SCHALLTECHNISCHE STELLUNGNAHME

P 15078

FLUGHAFEN FRANKFURT/MAIN

ABSCHIRMWAND ENTLANG DES AIRPORTRINGES,
BEWERTUNG DER NEUPLANUNG DER FRAPORT
AUS SCHALLTECHNISCHER SICHT

LSW = Lärmschutzwand entlang des Airportrings
Abb. 4.1: Vorschlag der Fraport für einen Ersatz der Lärmschutzwand entlang des Airportrings

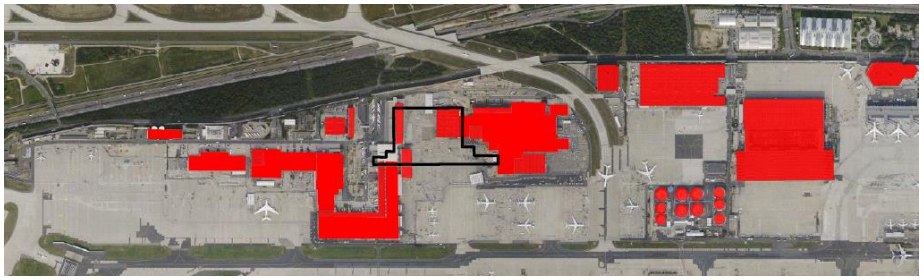
Mit Bezug auf /1/ besteht gemäß Abbildung 4.1 ein Vorschlag der Fraport für den Ersatz der Lärmschutzwand, der in diesem Bereich die Wiederherstellung der Schallschutzwand mit einer Bauhöhe von 15 m vorsieht. Gestützt auf die vorliegenden Berechnungen und die Differenzen in der berechneten Abschirmwirkung sollte dem Vorschlag der Fraport für diesen Bereich gefolgt werden.

Für diesen Bereich sollte dem „Fraport-Vorschlag“ nach /1/ gefolgt werden; die vorhandene Schallschutzwand durch ein Ersatzbauwerk gleicher Höhe jedoch mit begrenzter Baulänge wieder herzustellen.

Berechnung der Geräuschimmissionen LAmax
Standort SB 18W
MIT SCHALLSCHUTZWAND AIRPORTRING

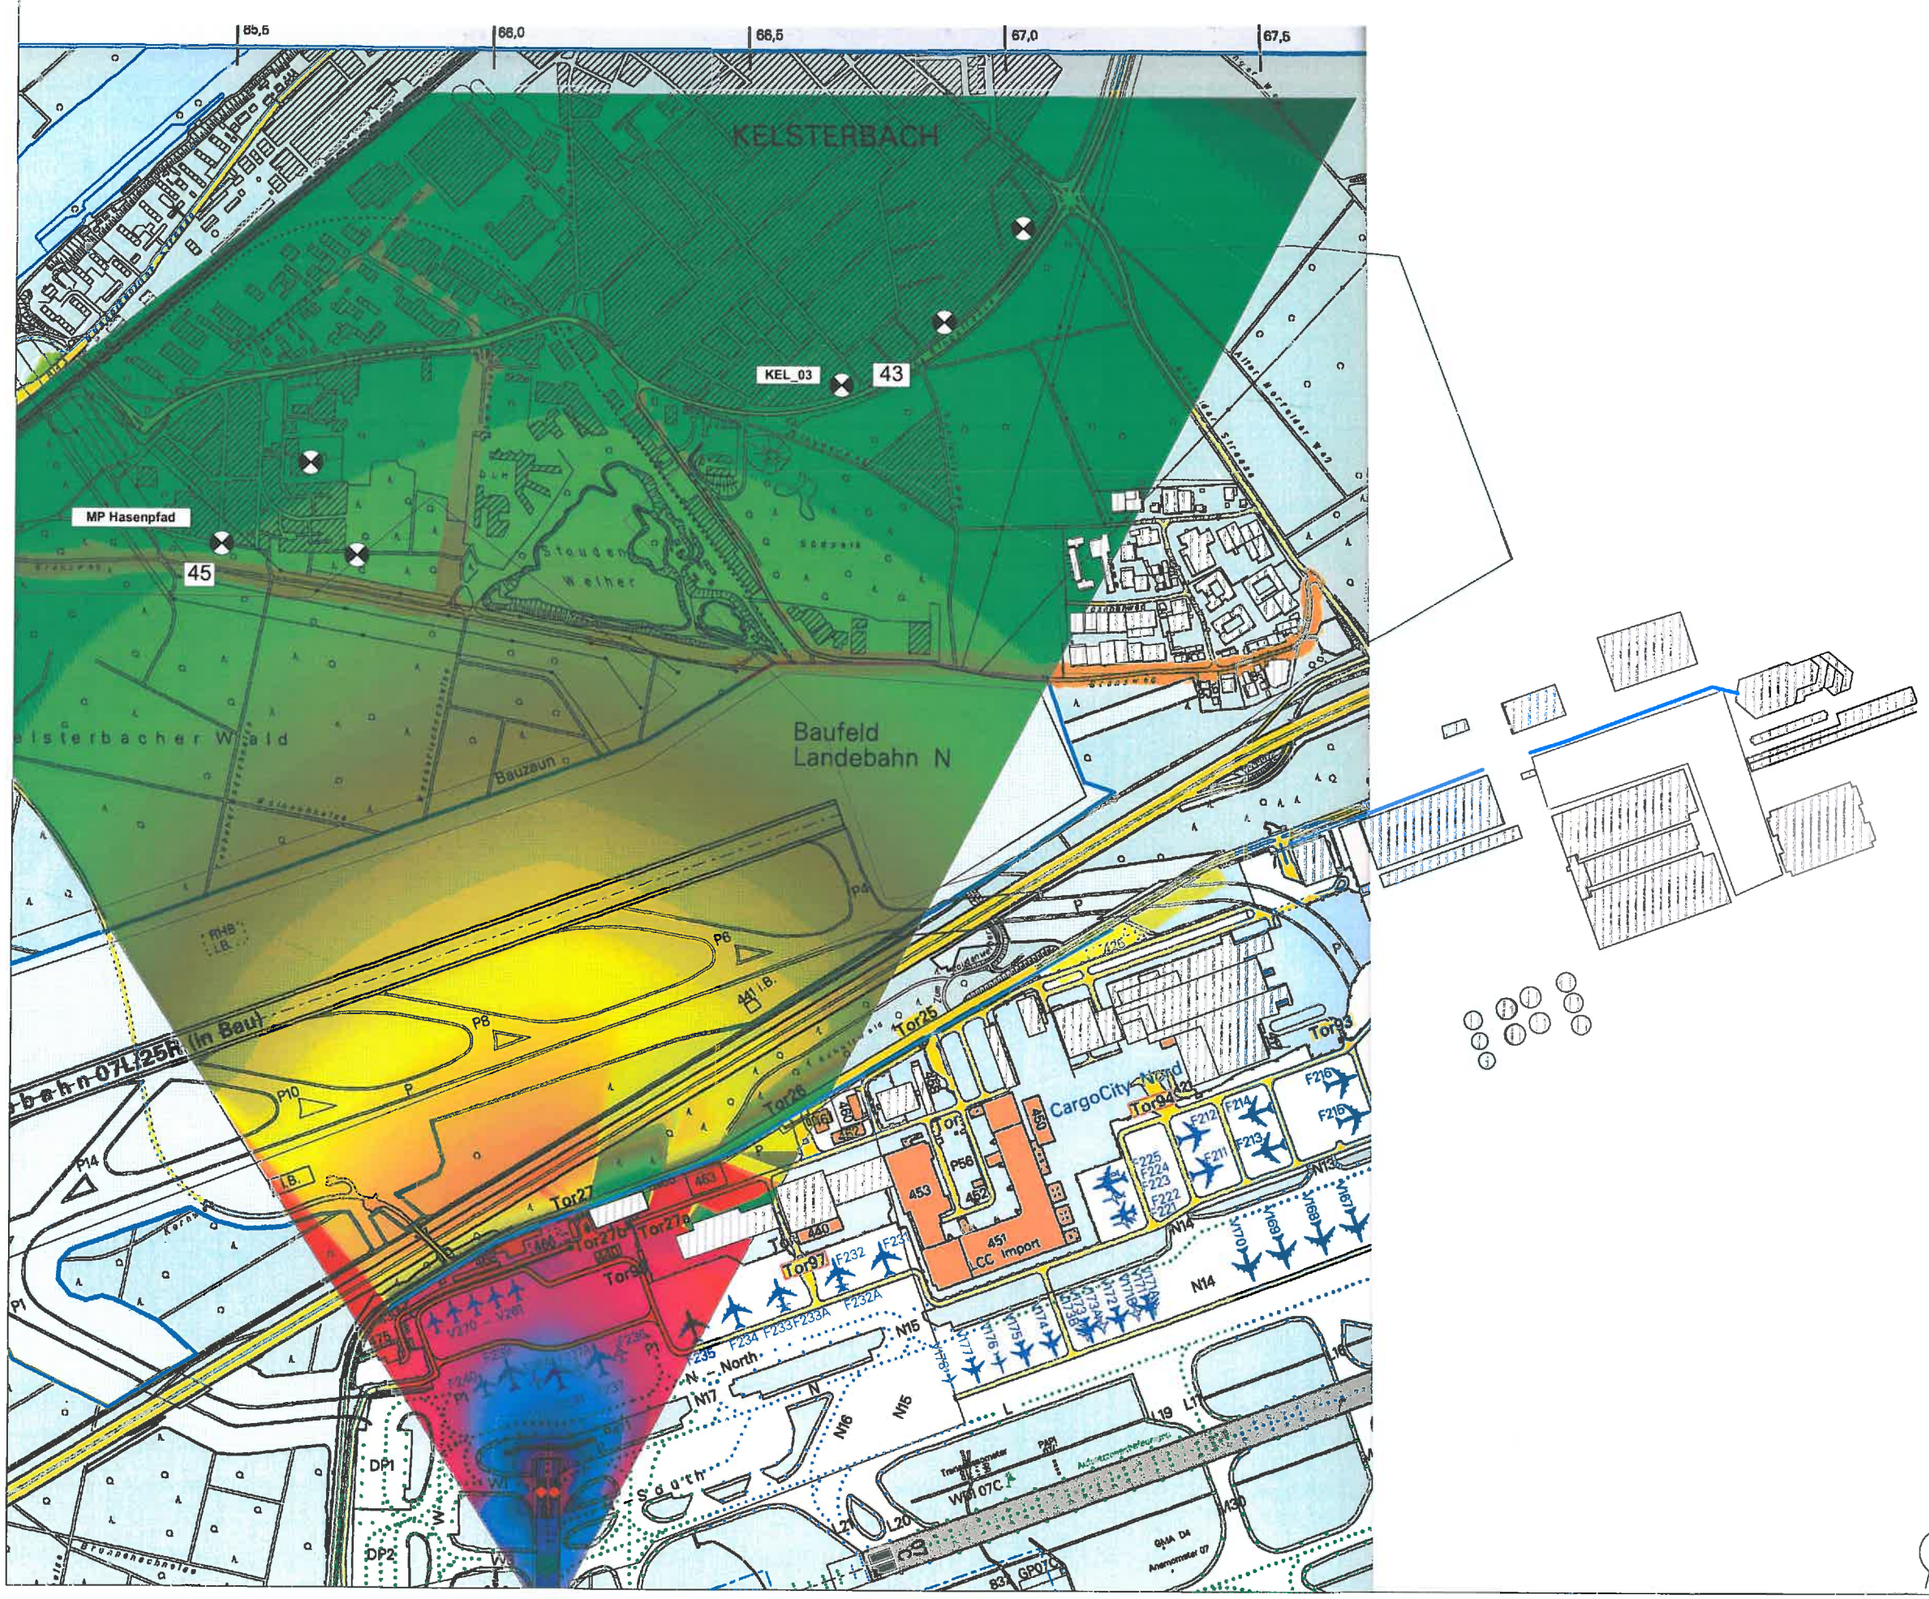
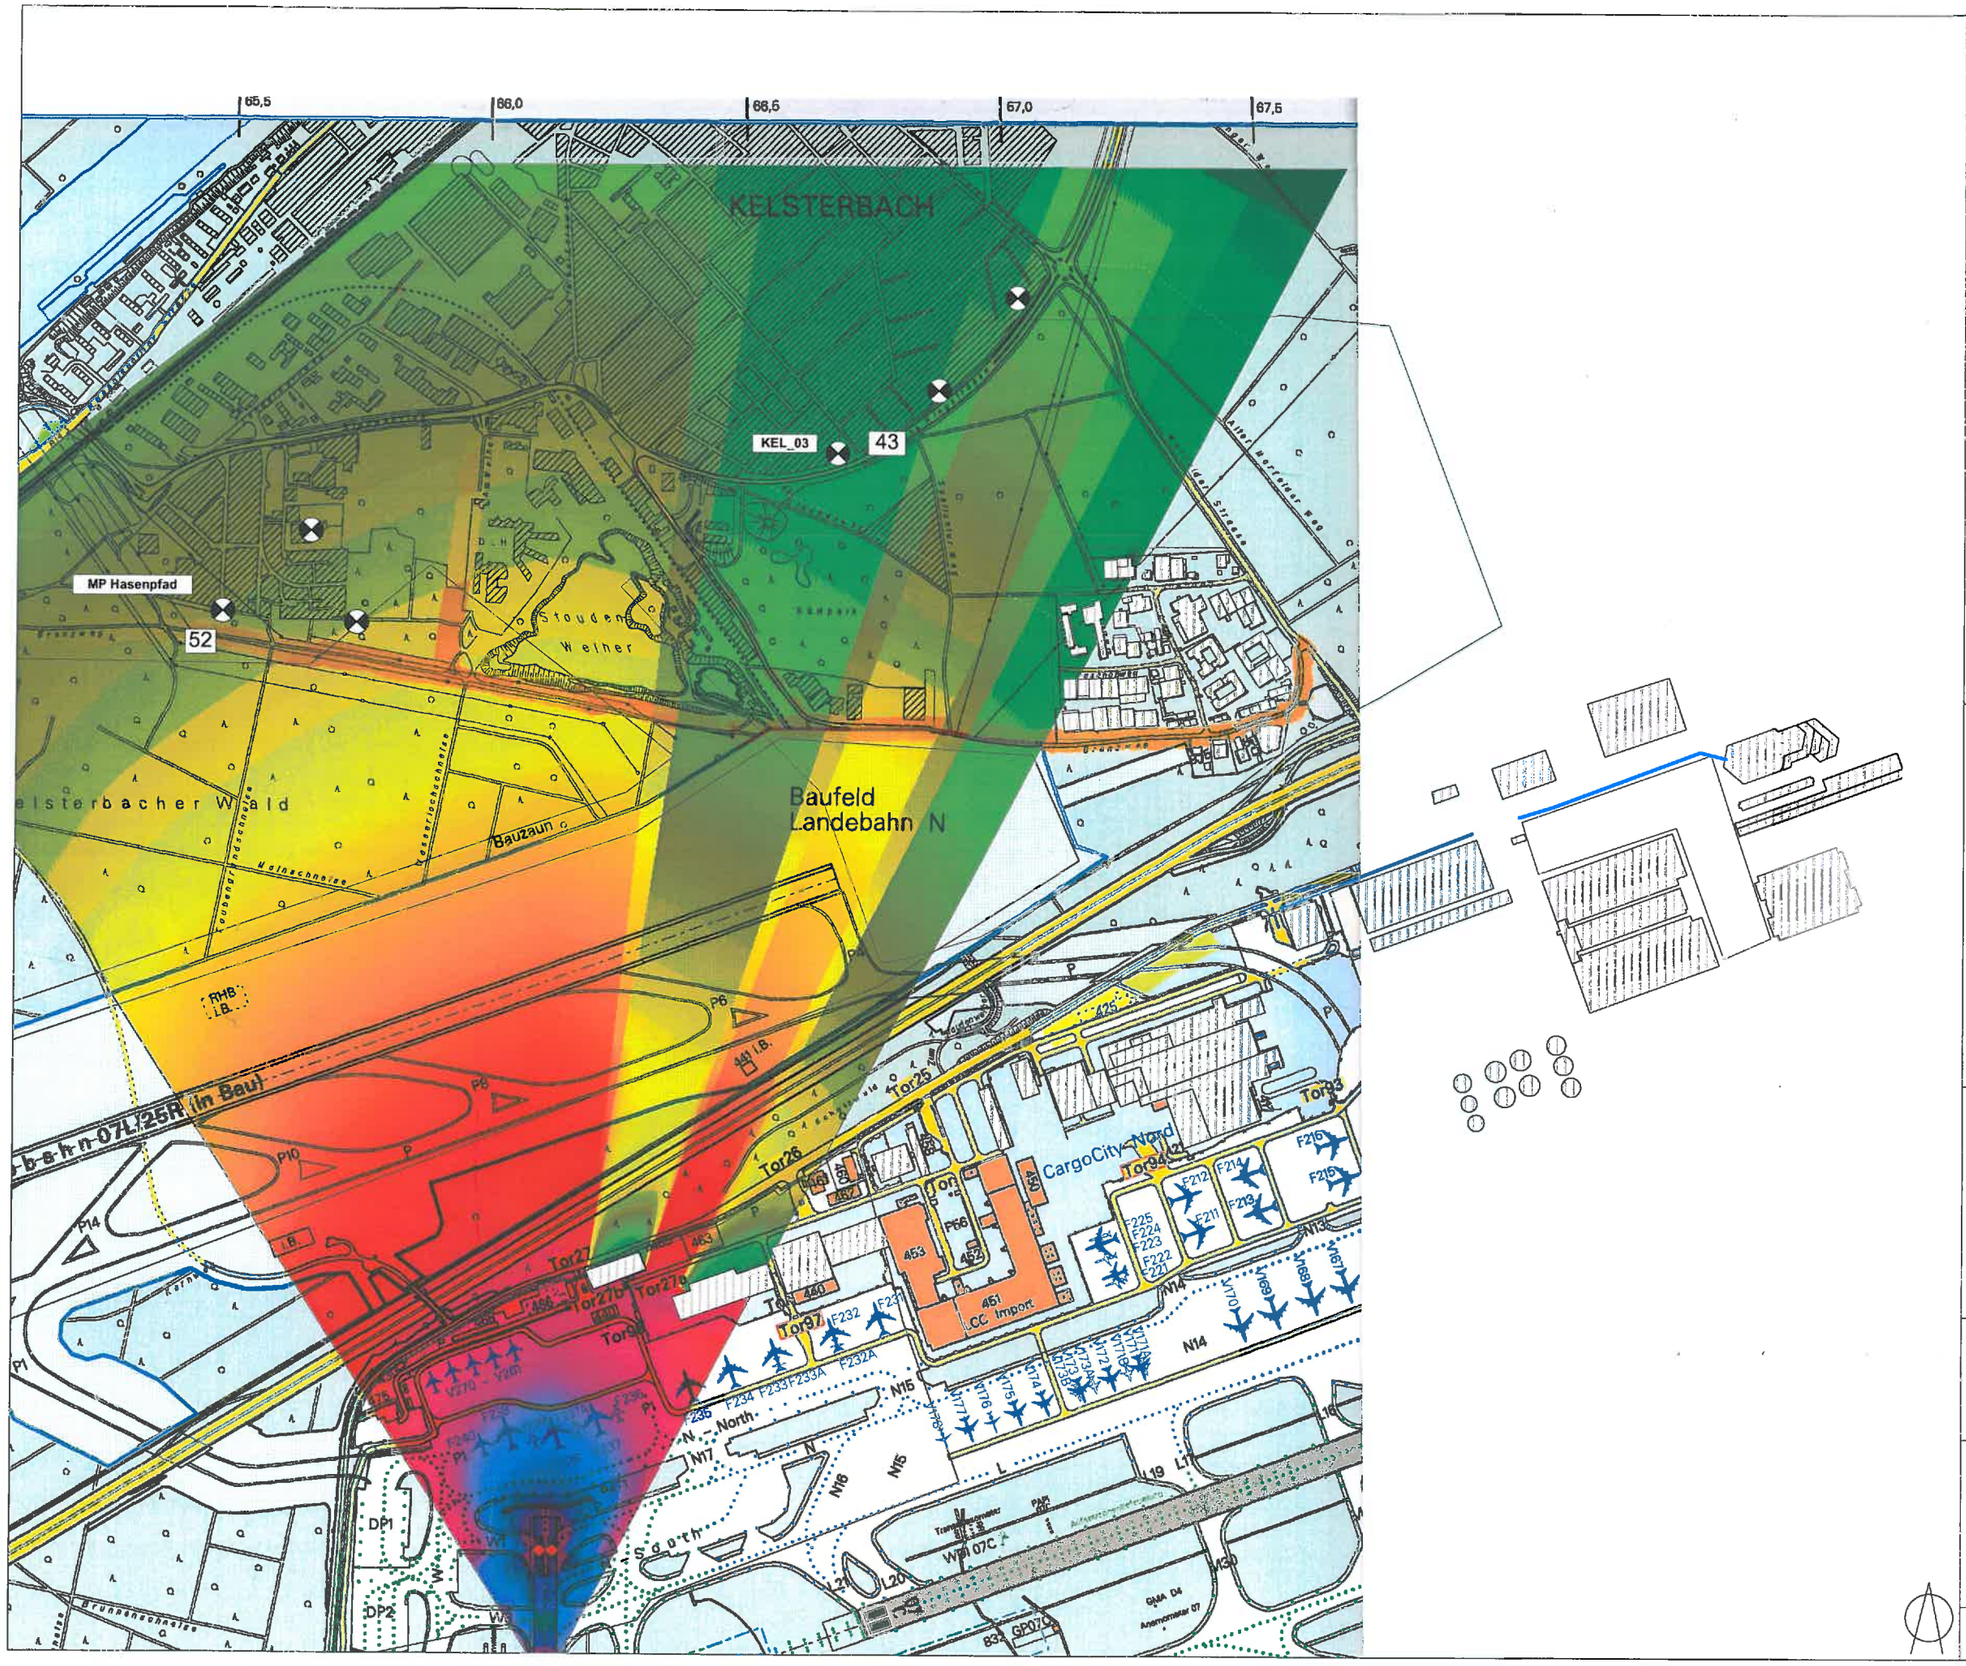
für die Berechnungspositionen MP Hasenpfad und KEL_03 die sich aus der Schallschutzwand „Bestand“ Airportring, h = 15 m ergebende Schirmwirkung wie folgt berechnet:

Warteposition SB 18 W	
MP Hasenpfad	ΔL ~ 5 dB,
KEL_03	ΔL ~ 5 dB,
Abstellposition V261-V270	
MP Hasenpfad	ΔL ~ 5 dB,
KEL_03	ΔL ~ 4 dB.

Verändert man die Bezugshöhe der Schalleinwirkungen auf eine Lage etwa im 2. OG/Dachgeschoss der Bebauung, ergeben sich folgende Abschirmungen:

Warteposition SB 18 W	
MP Hasenpfad	ΔL ~ 6 dB,
KEL_03	ΔL ~ 6 dB,
Abstellposition V261-V270	
MP Hasenpfad	ΔL ~ 6 dB,
KEL_03	ΔL ~ 6 dB.

zeigt, dass die vorgenommenen Vergleichsberechnungen eine um +3 dB höhere Schirmwirkung für das „Bestandsbauwerk“ Schallschutzwand Airportring ergeben. Für Entfernungen von 500 m zwischen Standort des Triebwerkes und der Schallschutzwand wird in /1/, Tabelle 3.1, wird keine Schirmwirkung mehr ausgewiesen. Die Vergleichsberechnungen ergeben für diese Situation noch Schirmwirkungen von ~ 5 dB.
